Comune:
Ariano Irpino

Località "Mezzana Forte - Corsaro - Costa Vaccara"

**ADEGUAMENTO TECNICO DEL PROGETTO DELL'IMPIANTO EOLICO
AUTORIZZATO CON D.D. 34/2011, D.D. 368/2013, D.D. 114/2018 E
D.D. 115/2018 - 15 AEROGENERATORI**

**0.1 - RELAZIONE TECNICO DESCRITTIVA DELLA PROPOSTA DI ADEGUAMENTO
TECNICO**

Figura 2 – Confronto posizione WTG3 – in rosso turbina autorizzata, in verde la configurazione proposta.

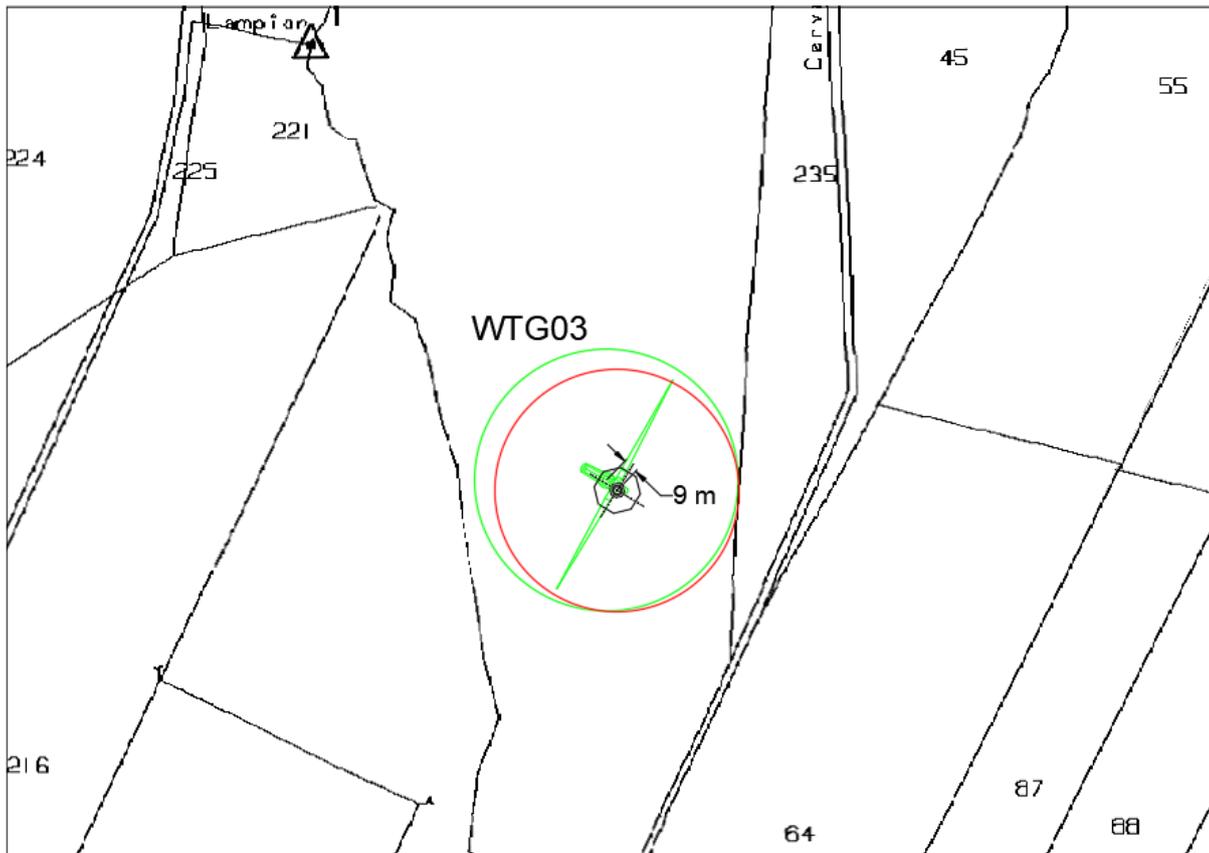
A seguito di rilievi di dettaglio e all'eliminazione delle cinque turbine sopra indicate, è stata ottimizzata la posizione dei restanti aerogeneratori rispetto all'orografia dei luoghi e ai confini catastali effettivamente riscontrabili in sito, riducendo i movimenti di terra, gli interventi di nuova viabilità (come ad esempio nel caso della WTG29) e l'interessamento delle particelle catastali, confinando, per quanto possibile, le opere all'interno delle aree sulle quali la Proponente ha sottoscritto accordi con i proprietari terrieri.

Gli stralci a seguire riportano il confronto tra la posizione delle torri autorizzate e la posizione delle torri per le quali è stata prevista l'ottimizzazione della posizione. Come si nota dagli stralci, gli aerogeneratori non subiranno una delocalizzazione significativa rispetto alle aree sulle quali è stata già assentita la realizzazione dell'impianto. Si evidenzia che la localizzazione puntuale delle turbine deve tener conto del margine di errore di georeferenziazione rispetto alla loro ipotesi approvata con VIA emessa con DD 22/11, dovuta alla strumentazione tecnologicamente più evoluta utilizzata nel corso della progettazione delle varianti. Pertanto, nella maggior parte dei casi, l'ubicazione delle turbine nel layout attualmente in corso di approvazione, non rientra nel campo degli spostamenti rispetto all'autorizzato, bensì deve essere considerata quale puntuale allocazione georeferenzata del progetto esecutivo, finalizzata al rispetto dei confini catastali riscontrabili in campo.

Figura 6 – Confronto posizione WTG15 – in rosso turbina autorizzata, in verde la configurazione proposta.

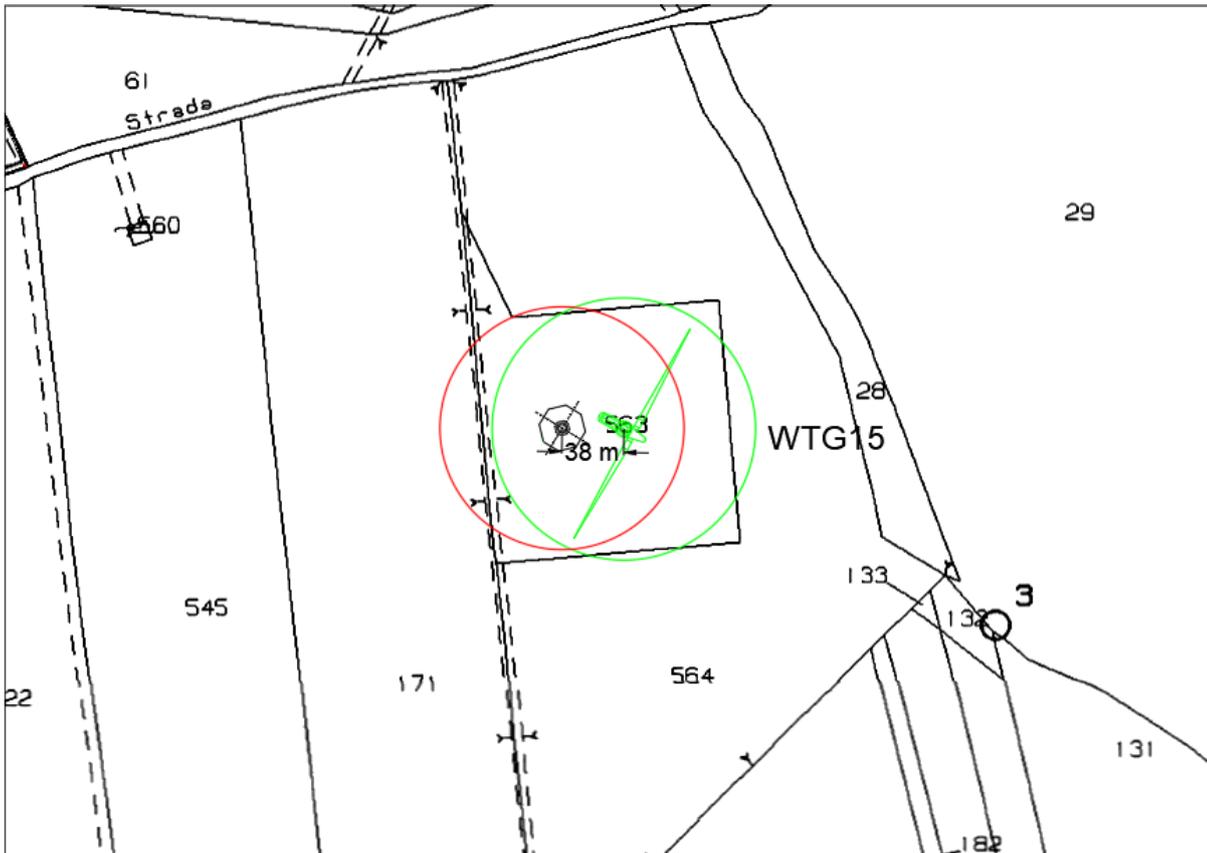
In corrispondenza della WTG15 si prevede l'installazione di sei container con funzione di magazzino, necessari alla gestione dell'impianto.

Figura 8 – Confronto posizione WTG20 – in rosso turbina autorizzata, in verde la configurazione proposta.

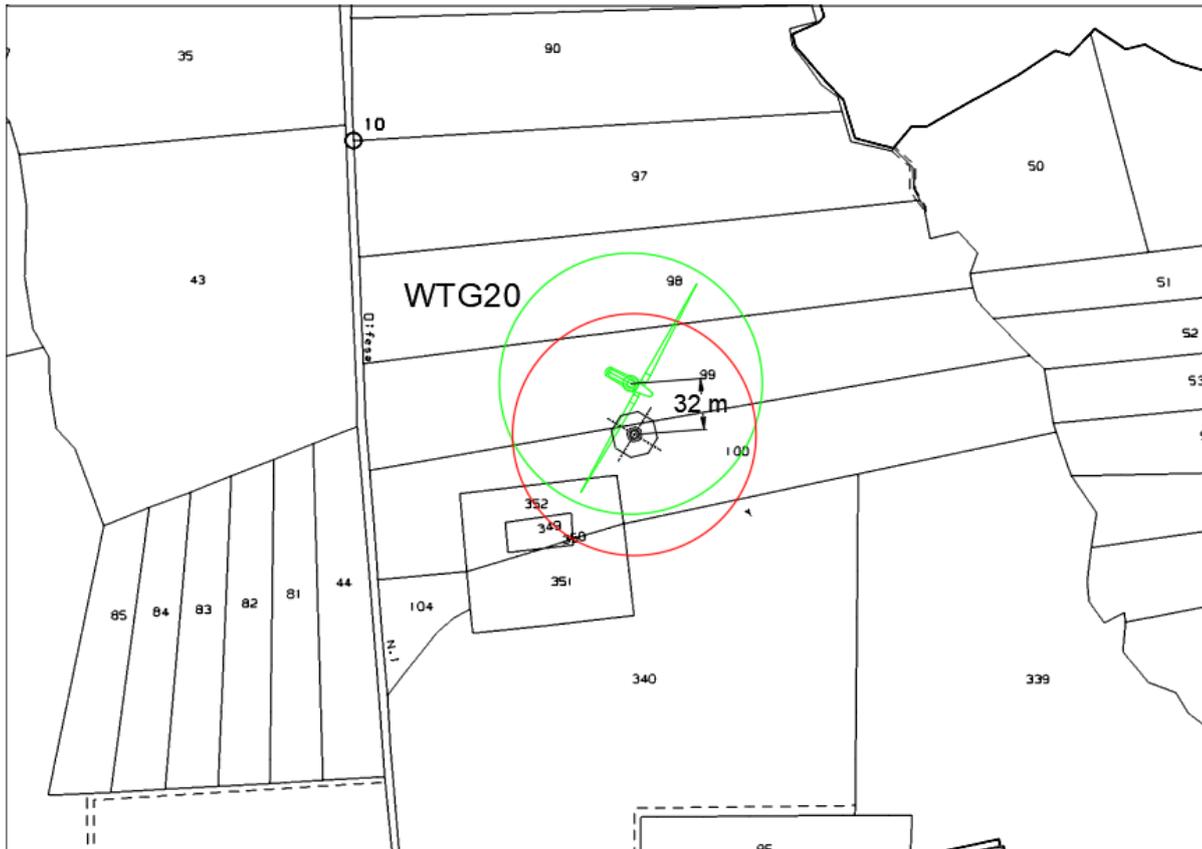
Lo spostamento introdotto per riposizionare la torre WTG20 determinerà lo sfioramento di una parte del sorvolo sulla fascia di rispetto fluviale del Vallone del Confine, non previsto nel progetto autorizzato. In entrambi i casi le uniche interferenze con le acque pubbliche resteranno fondamentalmente di tipo percettivo e non significativamente differenti da quelle già previste nel progetto definitivo autorizzato.

Figura 15 – Viabilità di accesso torri WTG10-WTG11: a sinistra la configurazione di impianto autorizzata, a destra la configurazione a seguito dell'adeguamento tecnico eseguito. In verde gli interventi di adeguamento della viabilità esistente mentre in marrone i tracciati di nuova viabilità.

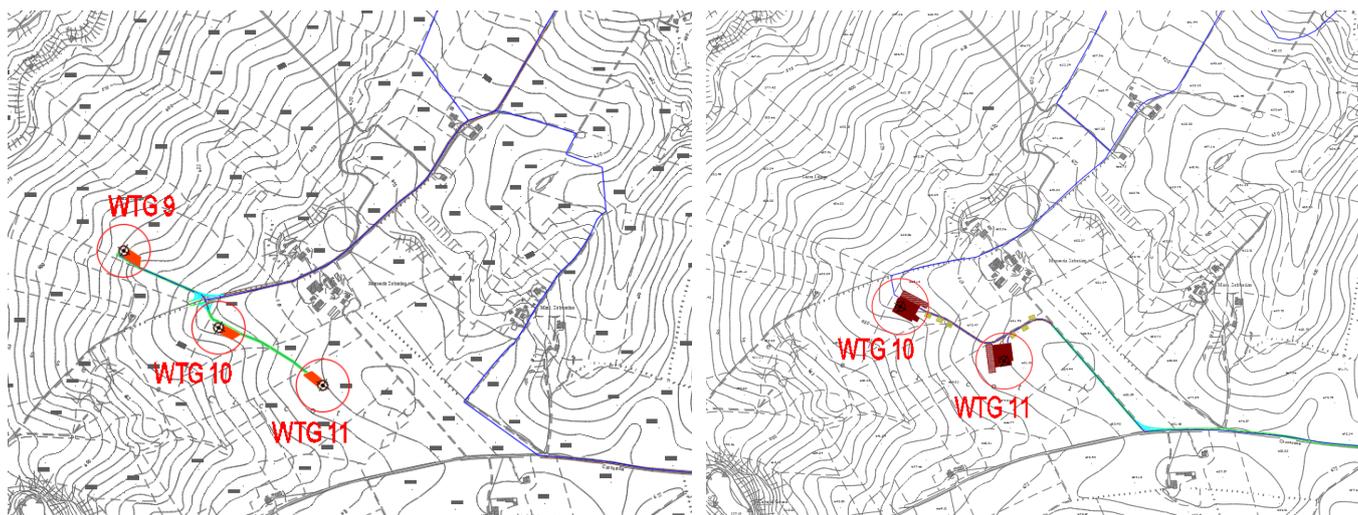
Per quanto riguarda l'area parco, le ottimizzazioni più significative relative alla viabilità riguardano l'accesso al gruppo turbine WTG10-WTG11, e alle turbine WTG13 e WTG34.

Secondo il progetto definitivo autorizzato per l'accesso alle turbine WTG10-WTG11 è previsto l'adeguamento di circa 1300 m di viabilità esistente (strada comunale Ariano-Savignano).

La proposta progettuale prevede di realizzare l'accesso alle turbine a partire dalla strada Vicinale Cararone Monteleone, attraverso l'adeguamento di circa 400 m della strada a servizio della Masseria Sabatino e, quindi, la realizzazione di un breve raccordo viario per raggiungere la posizione della torre WTG11. A seguito dei rilievi topografici è stato inoltre ottimizzato il collegamento viario tra le turbine WTG10-WTG11 in modo da consentire il transito dei mezzi riducendo i movimenti di terra e le alterazioni morfologiche.

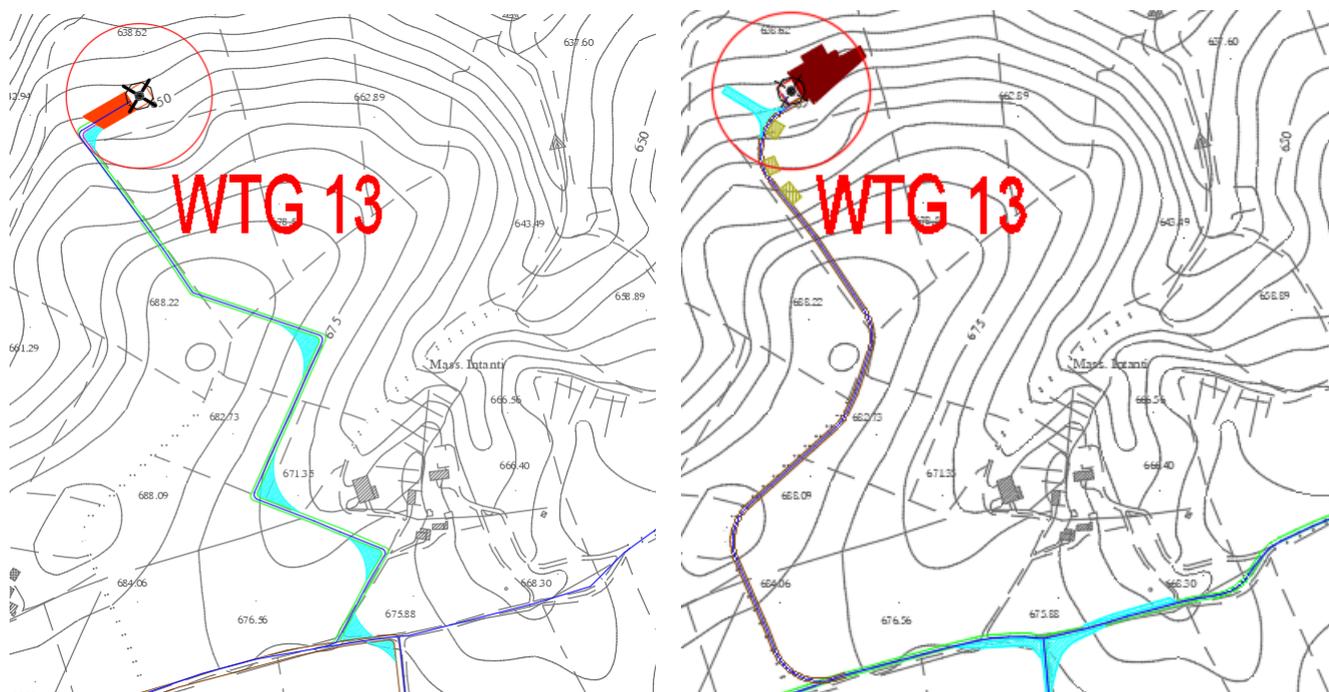
Per l'accesso alla turbina WTG13, il progetto definitivo autorizzato prevede la realizzazione di una nuova strada lunga circa 800 m a partire dalla strada vicinale Coccarone, ricalcando in parte la strada di accesso alla Masseria Intanti. Il tracciato autorizzato, oltre a richiedere dei necessari allargamenti temporanei in corrispondenza delle curve più strette, attraversa un impluvio affluente del torrente di Vena ed attraversa sia l'area archeologica che la relativa fascia di rispetto censite dal PUC di Ariano Irpino in corrispondenza di Masseria Intanti.

Inoltre, determinerà anche l'interessamento di un numero inferiore di particelle catastali.

Figura 17 – Viabilità di accesso torre WTG34: a sinistra la configurazione di impianto autorizzata, a destra la configurazione a seguito dell'adeguamento tecnico eseguito. In verde gli interventi di adeguamento della viabilità esistente mentre in marrone i tracciati di nuova viabilità.

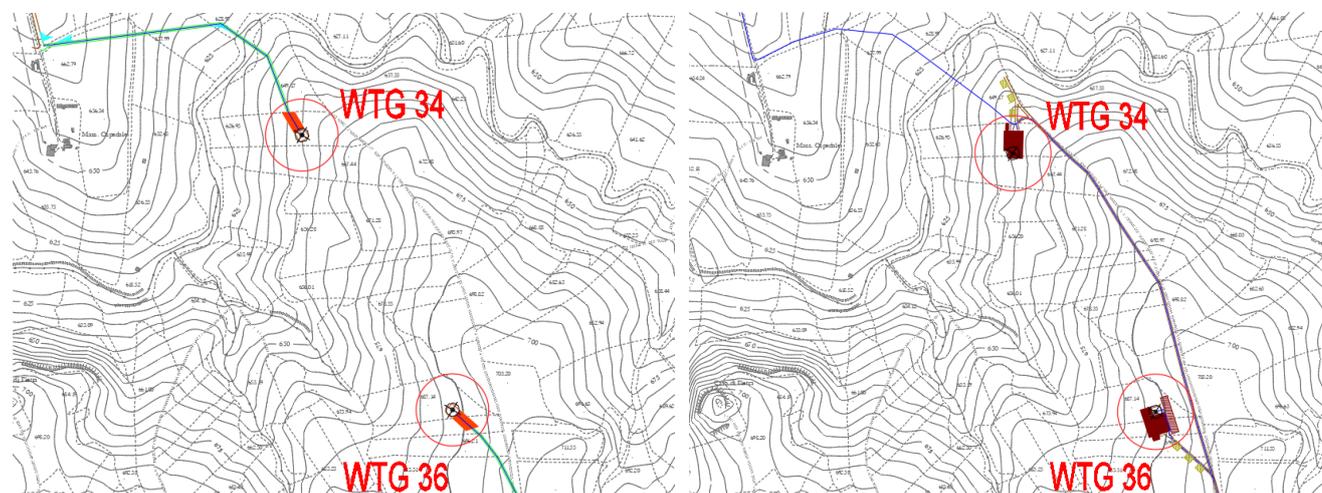
Per l'accesso alla turbina WTG34, il progetto definitivo autorizzato prevede l'adeguamento di circa 695 m della strada vicinale Creta e la realizzazione di una nuova strada lunga circa 620 m con attraversamento sul Torrente Cervaro. Complessivamente gli interventi sulla viabilità riguardano uno sviluppo di circa 1315 m.

La proposta progettuale di variante prevede una nuova strada lunga 1000 m collegando direttamente la turbina WTG34 alla turbina WTG36 ricalando una pista già usata per la conduzione dei fondi e mantenendo il tracciato stradale sulla linea di colmo del crinale evitando di intervenire nel fondo alveo e, quindi, evitando aree meno stabili. Al termine dei lavori di montaggio è prevista la dismissione di parte degli interventi di nuova viabilità, lasciando a regime solo il raccordo viario necessario per l'accesso alla turbina WTG34.

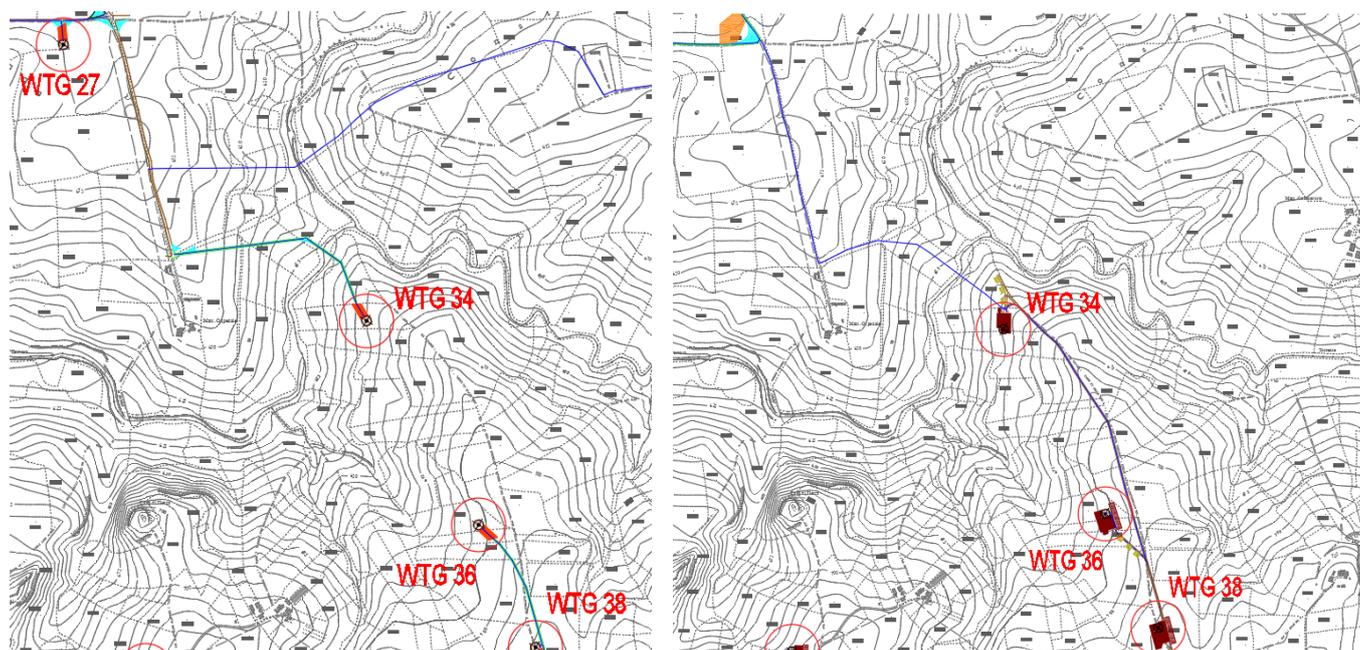
La configurazione della piazzola e della strada di accesso alla WTG34 nella configurazione ridotta di regime è illustrata nell'elaborato ARI_PV_33.1.1_CA.

La nuova soluzione progettuale oltre a ridurre complessivamente gli interventi sulla viabilità, evita la realizzazione dell'attraversamento sul torrente Cervaro che, essendo iscritto nell'elenco delle acque pubbliche, è sottoposto a tutela paesaggistica. Inoltre, si riducono gli interventi di nuova viabilità che nella configurazione a regime sussisteranno nel buffer di rispetto fluviale (fascia dei 150 m).

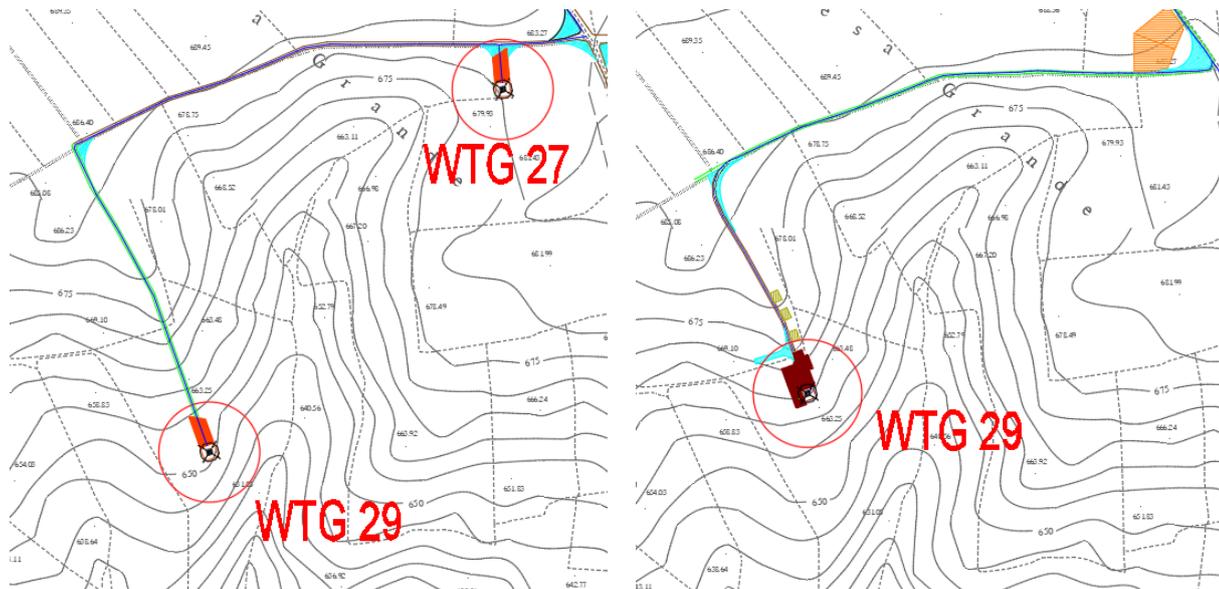
Lo spostamento della WTG29 conseguente alle ottimizzazioni progettuali precedentemente descritte consente di ridurre la lunghezza della strada di accesso alla stessa turbina. In particolare, l'ottimizzazione riduce di circa 150 m la viabilità di servizio all'aerogeneratore.

La nuova posizione della WTG29, portata più a monte rispetto alla posizione originaria, consente di realizzare le opere di progetto con una notevole diminuzione del volume dei terreni escavati.

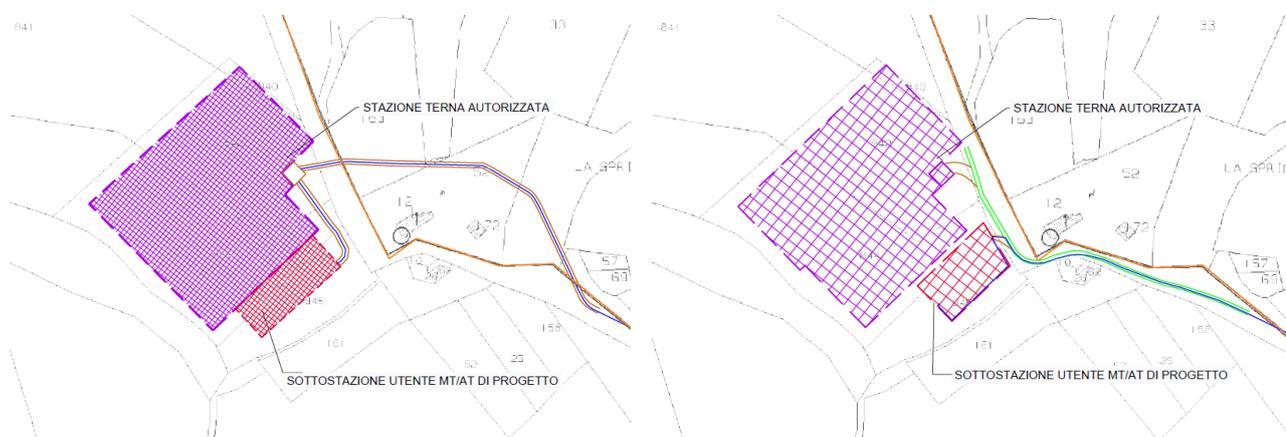
Per quanto riguarda l'accesso alla sottostazione, il progetto definitivo autorizzato prevede la realizzazione di una strada lunga circa 370 m a partire dalla Strada Comunale "Gippone Castelfranco" che bypassa a nord la Masseria La Sprinia.

Pertanto, al fine di ridurre gli interventi di nuova viabilità e gli impatti sul contesto della Masseria La Sprinia, con la presente proposta di adeguamento tecnico si prevede di utilizzare per l'accesso in stazione la strada esistente previa sistemazione del sedime stradale.

Figura 21 – Cavidotto a servizio delle torri WTG10-WTG11: a sinistra la configurazione di impianto autorizzata, a destra la configurazione a seguito dell'adeguamento tecnico eseguito. Il tracciato del cavidotto è riportato in blu.

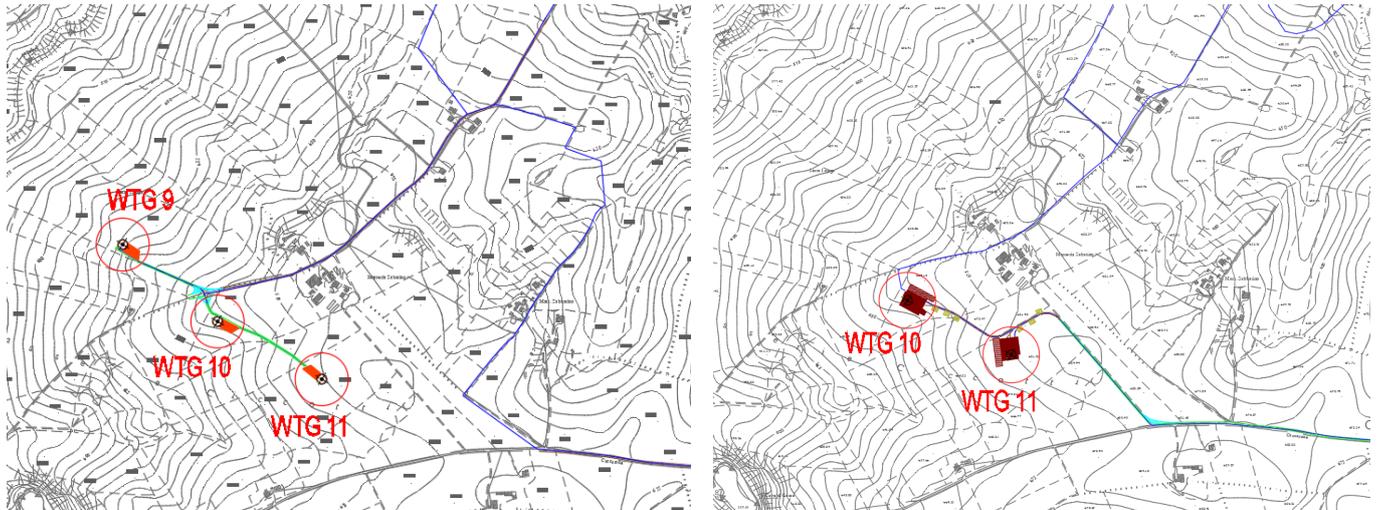
Il tracciato del cavidotto a servizio delle turbine WTG10-WTG11 è stato ottimizzato a seguito della ridefinizione della viabilità di accesso alle turbine e dell'eliminazione della turbina WTG9. L'ottimizzazione progettuale oltre a tenere il tracciato del cavidotto lungo la viabilità di servizio, precedentemente previsto su terreno, consente anche di ridurre lo sviluppo complessivo del cablaggio. Infatti, a seguito dell'adeguamento tecnico, il tracciato del cavidotto a servizio delle torri WTG10-WTG11 si riduce di circa 710 m.

Figura 22 – Cavidotto a servizio delle torri WTG36-WTG38-WTG39: a sinistra la configurazione di impianto autorizzata, a destra la configurazione a seguito dell'adeguamento tecnico eseguito. Il tracciato del cavidotto è riportato in blu.

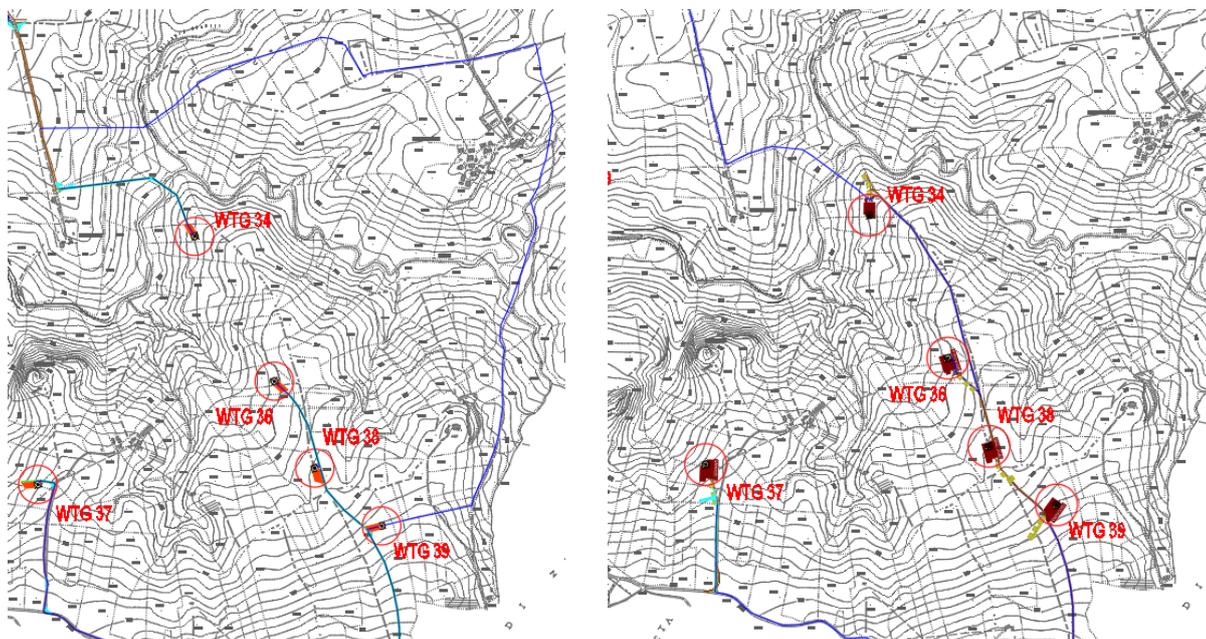
Secondo il progetto definitivo autorizzato il cavidotto a servizio delle torri WTG36-WTG38-WTG39 si raccorda al cavidotto a servizio della torre WTG34 seguendo la strada comune Zungoli Sevignano, la strada vicinale Creta e in parte i terreni lungo i limiti di proprietà. Tale collegamento presenta uno sviluppo complessivo di circa 4,38 km ed attraversa il torrente La Vella e il Torrente Cervaro.

Al fine di ottimizzare lo sviluppo del tracciato del cavidotto, si prevede di collegare il gruppo WTG36-WTG38-WTG39 direttamente con la torre WTG34 posando il cavidotto lungo la strada anch'essa oggetto del presente adeguamento tecnico. In tal modo, oltre ad evitare la realizzazione di circa 3,44 km di cavidotto, si evita anche la realizzazione degli attraversamenti sui torrenti La Vella e Cervaro, con conseguente riduzione degli impatti di tipo ambientale e paesaggistico. Inoltre, a seguito dei rilievi topografici di dettaglio, è stato ottimizzato anche il tracciato del cavidotto che si sviluppa a Nord della WTG34 nel tratto in attraversamento sul torrente Cervaro, già previsto nel progetto autorizzato, in modo da migliorare l'interessamento del vincolo paesaggistico.
